COMUNE DI CENTOLA

OSSERVAZIONI AL PUC

SCHEDA N. 237

Ricorrente Italia Nostra prot. N. 5432/2026 del 27-03-2026

STRALCIO GRAFICO

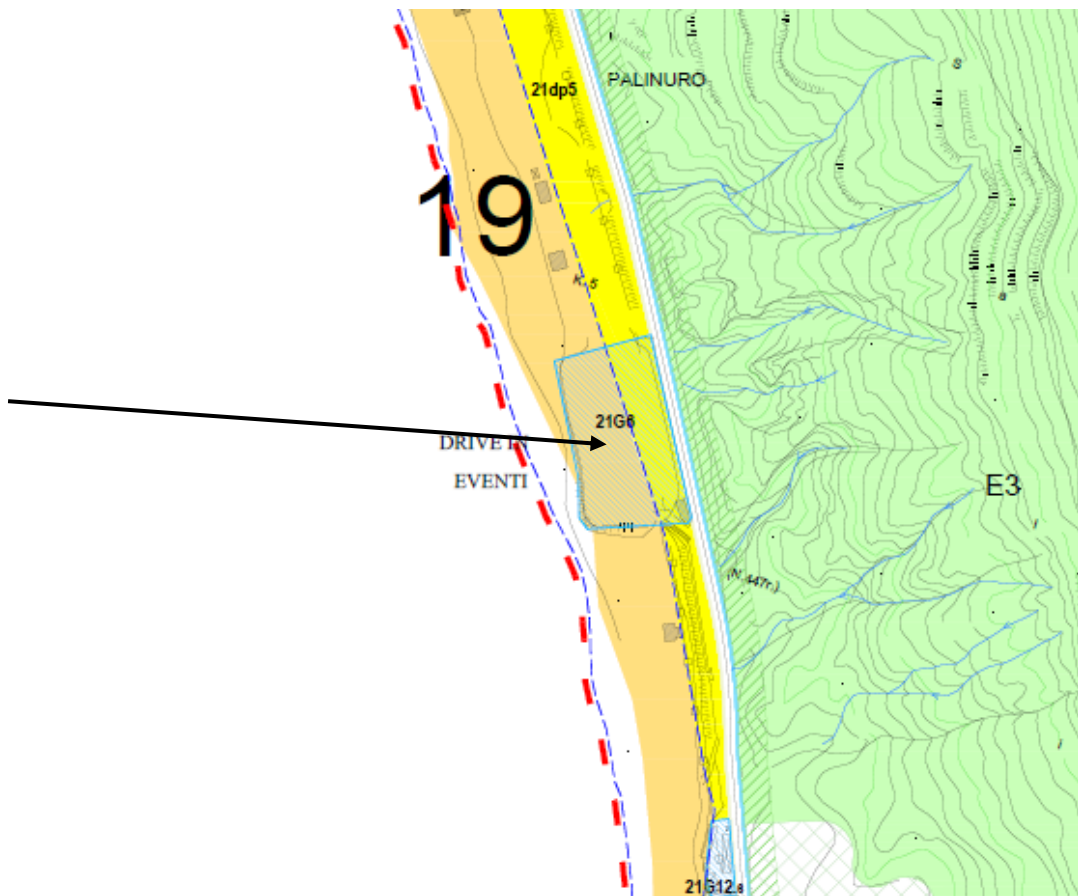
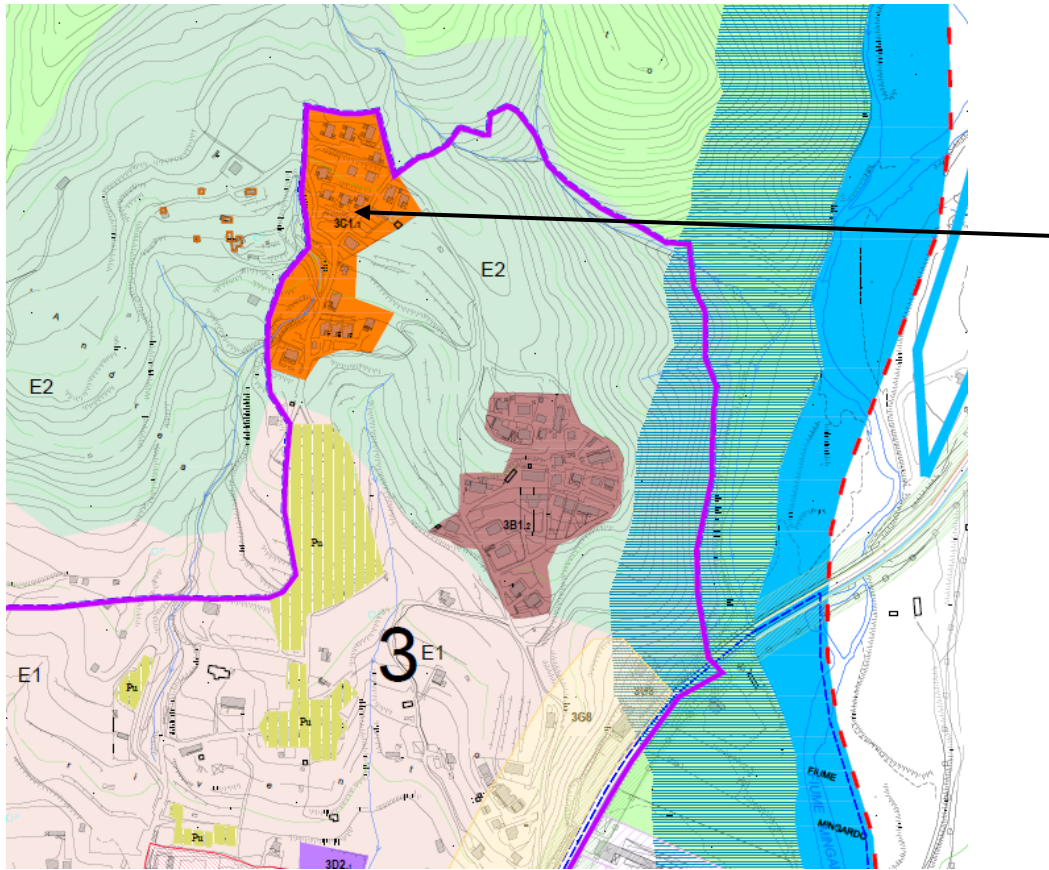
1 - A fronte di un valore dichiarato di 79 nuovi alloggi in Zona B e 11 nuovi alloggi in Zona C (previsti, sebbene il Comune durante l'inverno vede poche unità di residenti) in realtà, conteggiando tutte le maggiorazioni concesse ai singoli lotti, viene quantificato un maggior volume edificativo di oltre 85.000 mc nelle sole Zone B del PUC (B1, B2, B3 e B4) che sono equivalenti ad oltre 1.150 posti letto, equivalenti anche ad oltre 2.125 posti letto turistici e comunque pari a quasi 400 nuove abitazioni equivalenti (e non 79 dichiarate).

Quanto sopra corrisponde ad eccessiva cementificazione in un Comune che dovrebbe incentivare la destagionalizzazione del turismo, la ristrutturazione dell'esistente ed il miglioramento estetico delle strutture, anziché puntare sui nuovi volumi edilizi.

Tali ampliamenti della Zona B sono spesso comprensivi anche dei numerosi fabbricati abusivi censiti dal Comune, come indicato nella tavola A21 del PUC, che gioverebbero di aumento degli indici edilizi di fabbricabilità, e di fatto verrebbero sanati e premiati anziché, ricondotti a volumetrie ammissibili con riduzioni, demolizioni e risanamenti ambientali che dovrebbero essere volta per volta concordati con la Soprintendenza ed il Parco ed avere una opportuna regolamentazione nelle NTA

2 - Non è ammissibile, oltre che immotivato, l'ampliamento della **Zona B3 dell'ambito 7** (località Faracchio in Palinuro) in quanto vincolata dal Piano Paesistico ricadente in zona C.I.R.A. sottoposta alle norme di tutela di conservazione integrale e riqualificazione ambientale finalizzata al miglioramento dell'inserimento paesaggistico nel contesto e al mantenimento dell'attuale assetto paesaggistico e naturalistico dell'insieme.

E' immotivata la creazione della **Zona C1 dell'ambito 3** (località Mingardo) consistente in una nuova lottizzazione con nuove costruzioni in una zona alto-collinare, agricola e prospiciente aree di tutela integrale del Parco e soprattutto decentrata dal contesto urbano. Significherebbe una chiara lottizzazione per la realizzazione di ulteriori case -vacanze.

E' immotivata, **oltre che vietata, la previsione del nuovo insediamento alberghiero in ambito 7 (7G2.1)** che sorge in zona vincolata paesaggisticamente, affacciata sulla Cala del Buon Dormire, limitrofa alla zona A1 del Parco Nazionale CVDA ("riserva integrale"), ove è prescritta la tutela di conservazione integrale (C.I.). Si osserva inoltre il fatto che l'appartenenza dell'area G2 in questione alla zona D del Parco Nazionale CVDA (zona dove è ammessa la trasformabilità dei PUC), non assicura la legittimità della previsione edilizia. Infatti la norma d'attuazione del Parco afferma che in fascia costiera le zone D devono mirare al *"recupero e al mantenimento delle componenti naturali, ... senza sostanziale aumento dei carichi urbanistici."* Il contrario quindi di quanto previsto nel PUC!

3 - Il complesso alberghiero indicato con la sigla 18.G.1 oltre ad essere ubicato in area altamente vincolata, risulta molto impattante dal punto di vista paesaggistico, soprattutto se visto dal fronte mare, in quanto la presenza degli edifici confliggono con la natura selvaggia del paesaggio del Capo Palinuro. A parere di Italia Nostra il PUC deve individuare obiettivi di risanamento paesaggistico, riduzione delle volumetrie esistenti (non certo aumento) e quindi di mitigazione dell'impatto del complesso edificato e dei muri, in particolare visti dal mare.

4 - Con la pianificazione elaborata gli innumerevoli abusi edilizi sono trasformati in zone del PUC con indici edilizi. Questo si denota soprattutto negli elaborati B5 e B6. Di fatto avviene un condono edilizio e nelle Norme Tecniche d'Attuazione del PUC non appare nessuna norma alla regolarizzazione di tali manufatti abusivi.

5 - L'area su cui sorge l'attuale campo fu sottratta alla spiaggia sabbiosa delle Saline quando fu costruito il campo di calcio. Tuttavia la spiaggia in quanto tale ha per natura un equilibrio dinamico

e pertanto il rilevato che fu costruito per il campo di calcio deve tornare ad essere spiaggia naturale per ripristinare un naturale equilibrio della costa oltre che ricostruire il paesaggio originario.

6 - Progetto via Indipendenza – Relazione B 22

1 - Complessivo ridimensionamento dei nuovi volumi edificativi previsti nelle Zone B, Zone C e Zone G del PUC, spesso comprendenti edificazioni abusive (cfr. Elaborato A21). Non è ammissibile, né giustificato dalle previsioni demografiche, un tale aumento di cubature nell'obiettivo dichiarato e condiviso di minimo consumo del suolo e rigenerazione urbana. Inoltre i volumi abusivi non possono essere semplicemente integrati nelle previsioni del PUC senza una regolazione ad hoc che deve considerare ridimensionamenti di volumi realizzati, demolizioni, riqualificazioni della tipologia costruttiva e dei materiali impiegati. Le trasformazioni devono essere preliminarmente concordate con Soprintendenza e con Parco che, a parere di Italia Nostra, dovrebbero condividere gli Elaborati finali del PUC proprio per la elevata quantità di abusi edilizi contenuti sul territorio.

2 - Eliminazione delle previste espansioni nella Zona B3 dell'ambito 7 (località Faracchio in Palinuro) in quanto vincolata dal Piano Paesistico.

Eliminazione delle previste espansioni nella Zona C1 dell'ambito 3 (località Mingardo) in quanto zona agricola e decentrata rispetto al sistema urbano.

Eliminazione del nuovo comprensorio alberghiero Zona G2 nell'ambito 7 (7G2.1) in quanto vincolata dal Piano Paesistico (Zona di Conservazione Integrale), affacciata su Cala del Buon Dormire.

3 - Il complesso alberghiero G1 nell'Ambito 18 (in località Cala del Buon Dormire) è definito come *complesso alberghiero esistente* (18.G1.1), con indice fondiario $I_f=0,89$. Inoltre lo stesso complesso, posizionato in area altamente vincolata (Zona A1 "riserva integrale" del Parco, nonché Zona di Conservazione Integrale del Piano Paesistico) è compreso integralmente nella tavola degli insediamenti abusivi (elaborato A21). Nelle Norme Tecniche d'Attuazione (Elaborato B24) non risulta nessun richiamo di questo insediamento in norme particolari per il recupero del bene, con eventuali modifiche per l'inserimento paesaggistico. Anzi le Norme del PUC affermano, nel caso dei complessi alberghieri esistenti (art. 134), che *"Qualora l'if riscontrato sia inferiore al valore di 2,5 mc/mq (che è il caso in esame: 0,89) sono ammesse edificazioni aggiuntive o ristrutturazioni edilizie nel limite dell'indice di fabbricabilità fondiaria complessivo di 2,5 mc/mq"*.

Va anche rappresentato che il complesso 18.G1.1 è funzionale all'accesso pedonale alla sottostante Cala del Buondormire, oggi, parzialmente chiusa per instabilità della roccia, non è di fatto raggiungibile.

Si chiede di inserire il complesso 18.G1.1 nelle NTA con norme chiare che abbiano la finalità di recupero dell'edificazione esistente, di mitigazione paesaggistica, di definizione di una volumetria ammissibile (possibilmente ridotta per mitigare l'impatto esistente), ed infine sia previsto l'accesso alla spiaggia consentito al pubblico (una volta messa in sicurezza la costa).

4 - Moltissime aree contenenti **abusì edilizi**, rilevabili nell'Elaborato A21, sono poi ricomprese nelle tavole della pianificazione, in particolare negli elaborati B5 e B6. Alcune di queste aree sono anche posizionate fuori dalla zona D del Parco Nazionale CVDA.

Nel PUC devono evincersi le regole per la eventuale accettazione degli abusi edilizi con le dovute limitazioni, variazioni, mitigazioni ed anche demolizioni necessarie. Regole condivise con

Si segnala, e si chiede di porre particolare attenzione, agli edifici abusivi ubicati fuori dalle zone D del Parco.

5 - L'attuale campo di calcio di Palinuro occupa un tratto di spiaggia in località Saline. Il PUC prevede la delocalizzazione del campo di calcio in altro luogo del Comune e destina quest'area a G6 "Zona Parchi a tema ludico – didattici, campeggi, parchi multimediali" (21 G6).

Si propone di eliminare la Zona 21 G6 e rinaturalizzare la spiaggia delle Saline nel tratto ora occupato dal campo di calcio.

6 - Il progetto di riqualificazione di via Indipendenza (zona centrale di Palinuro) interessa le lavorazioni da effettuare per rendere gradevole da un punto di vista estetico e funzionale il passeggio e lo shopping.

Si propone pertanto di inserire anche una descrizione delle finiture edilizie tradizionali da incentivare (murature, intonaci, tetti, ...) e di quelle da eliminare o mitigare (quali solai o pilastri a vista, finestre con tapparelle, ecc. per rendere il luogo simile all'architettura originaria.

Si propone l'inserimento anche alberature, come ad es. tigli, da piantumare ove possibile lungo la passeggiata per creare zone d'ombra nei caldi pomeriggi estivi.

PARERE: accoglibile parzialmente

1. Preliminarmente va precisato che ai sensi del D.M. 02.04.1968 le zone B e C di completamento sono zone residenziali, quindi rapportabili ad alloggi, non a posti letto. Le numerose tabelle a corredo del PUC e, in particolare l'elaborato B13 mostrano inequivocabilmente la correttezza della procedura adottata. Trattasi, come ben noto, di zone di completamento, che ove abbiano le caratteristiche della zona B (art.2 citato decreto) tali sono classificate, se, invece, trattasi di zone di completamento con indici e rapporti di copertura inferiori a quelle del decreto sono state classificate C di completamento. Con riferimento all'elaborato B13 si legge lo stato di fatto: St, sup. cop., rapp. cop., volume, residenziale, non residenziale, it riscontrato. In funzione delle aree libere all'interno delle zone B e C di completamento si valuta l'area libera per potenziali nuovi alloggi da realizzare applicando if di zona. Non si comprende con quale metodo siano stati indicati 85.000 mc in luogo dei 31.000 dimostrati analiticamente che corrispondono ai 79 alloggi potenziali (in quanto sono prescritti obblighi da osservare in sede di progettazione: lotto minimo, distanze dai fabbricati e dai confini). Analogo ragionamento va fatto per le zone C di completamento ove sono realizzabili 11 potenziali nuovi alloggi per un volume pari a 4.400 mc. Tali potenziali alloggi hanno una cubatura di 400 mc come indicato dal PTCP. Trattasi quindi di alloggi residenziali e non di posti letto come indicato nella osservazione. In pratica si tratta di numero di nuovi alloggi potenziali dimostrati analiticamente e non "dichiarati" come si legge nella osservazione. Si rappresenta, inoltre, che i 79 + 11 nuovi potenziali alloggi corrisponde al numero di alloggi consentito dalla Provincia: 110 – 20 (realizzati in un determinato arco temporale). Vedasi anche Relazione pag. 230. In quanto alla presenza di edifici abusivi nell'ambito delle zone B e C di completamento è ben noto che il PUC non costituisce sanatoria in quanto trattasi di procedure diverse regolati da rispettive specifiche leggi.

2. Per le zone 7B3 valgono le considerazioni di cui al punto 1; è una zona di completamento e, come tale va trattata. Emerge poi una superficiale lettura del PUC da parte del ricorrente nel caso della zona 3C1 in quanto il PUC non prevede lottizzazioni ma solo completamenti e, come riportato al punto 1, trattasi di C di completamento in quanto non presenti le caratteristiche di cui all'art. 2 del decreto 1444/1968. Per quanto attiene alla zona 7G2, tale previsione è correlata ad un possibile utilizzo delle

acque termali presenti nel contesto anche se, data l'importanza del sito da un punto di vista ambientale, l'eventuale progetto dovrà essere attentamente valutato per qualità architettonica.

3. Per quanto riguarda il complesso alberghiero 18G1.1 situato fuori della zona D del Parco, ai sensi dell'art. 148 delle NTA: *“a destinazione specifica (G) localizzati fuori dalla zona D del Parco Nazionale del Cilento e Vallo di Diano sono consentiti esclusivamente interventi di manutenzione ordinaria e straordinaria, restauro e risanamento conservativo, demolizione per creare spazi liberi con relativi interventi di sistemazione.”* Pertanto non sussiste il “pericolo” che possa essere ampliato con l'applicazione di $I_f = 2,5$ mc/mq. Si ritiene che per il citato complesso possa applicarsi la norma di cui all'art. 73 di “ristrutturazione edilizia di riconfigurazione” *Detto intervento, oltre alla trasformazione strutturale, comporta un ridisegno delle facciate tale da garantire l'ambientazione dell'edificio nel contesto ambientale:...*”. Si ritiene, inoltre, come chiesto nell'osservazione che sia previsto l'accesso alla spiaggia consentito al pubblico (una volta messa in sicurezza la costa).

4. Per quanto concerne l'edilizia abusiva si è già detto che il PUC non costituisce sanatoria, quindi il Comune, l'ente Parco e la Soprintendenza potranno valutare opportunamente, caso per caso, secondo le proprie regole e procedure. Per quanto attiene edifici abusivi fuori della zona D del Parco risulta dirimente l'art. 148 della NTA.

5. Per quanto attiene all'area occupata dal campo di calcio si ritiene che la proposta della ricorrente possa essere accolta di eliminare la Zona 21 G6 e rinaturalizzare la spiaggia delle Saline.

6. Per quanto attiene al progetto di riqualificazione di Via Indipendenza si ritiene che ogni intervento sia subordinato alla produzione di apposito PUA con eliminazione delle superfetazioni e nel rispetto delle norme di cui all'art. 73 per quanto concerne la “ristrutturazione edilizia di riconfigurazione”, nonché quanto contenuto nel RUEC per interventi di riqualificazione. Si concorda con l'implementazione del verde urbano.
